Mission régionale d'autorité environnementale

**Avis délibéré de la mission régionale
d'autorité environnementale Auvergne-Rhône-Alpes
relatif au projet de requalification
du domaine skiable de Méribel-secteur « Roc de Fer »
présenté par Méribel Alpina
sur la commune des Allues (73)**

Avis n° 2020-ARA-AP-1004

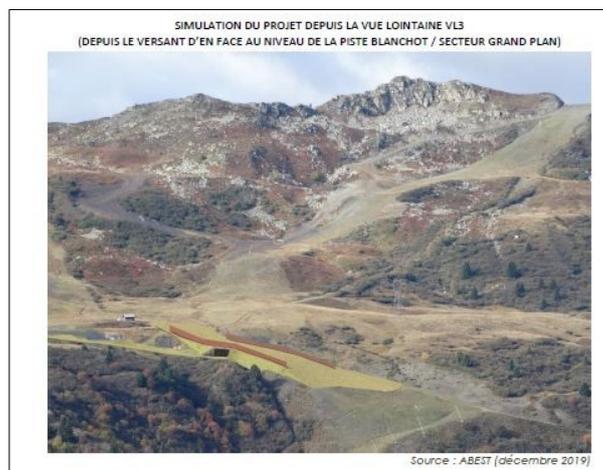
Cependant, cette description ne fait pas mention de plusieurs opérations prévues et décrites par ailleurs au sein du dossier de déclaration au titre de la loi sur l'eau : la protection de berge à l'amont de l'entonnement et la création d'une fosse de dissipation en enrochements secs (27 m) à l'aval. Le niveau d'incidence qualifié de « faible » au motif que « la continuité hydraulique sera maintenue et l'opération n'aura pas d'incidence ni sur les débits ni sur le lit du cours d'eau en aval de la zone de travaux »¹⁶, semble donc minoré.

Par ailleurs, il est précisé que le « risque de crues est limité de par l'implantation de la zone de travaux qui est située à la fois en tête de bassin versant et à l'aval immédiat d'une vaste zone humide jouant un rôle tampon en cas de fortes précipitations »¹⁷. Les plans de travaux joints à la demande du permis d'aménager mentionnent plusieurs points de rejets situés à l'aval du projet, alimentés par différents dispositifs visant à canaliser les écoulements : cunettes, tranchées drainantes au droit du tunnel, entonnement en enrochements à l'amont, fossés. Ces différents dispositifs pourraient avoir une incidence sur les vitesses d'écoulement, par augmentation ou réduction du temps de concentration, et donc sur le risque d'inondation par crue torrentielle, identifié localement.

- **d'étayer l'analyse des incidences potentielles générées par la nouvelle gestion des écoulements**
- **de caractériser le risque d'inondation ;**
- **d'analyser les incidences sur les milieux aquatiques des différents travaux et de proposer la mise place de mesures ERC.**
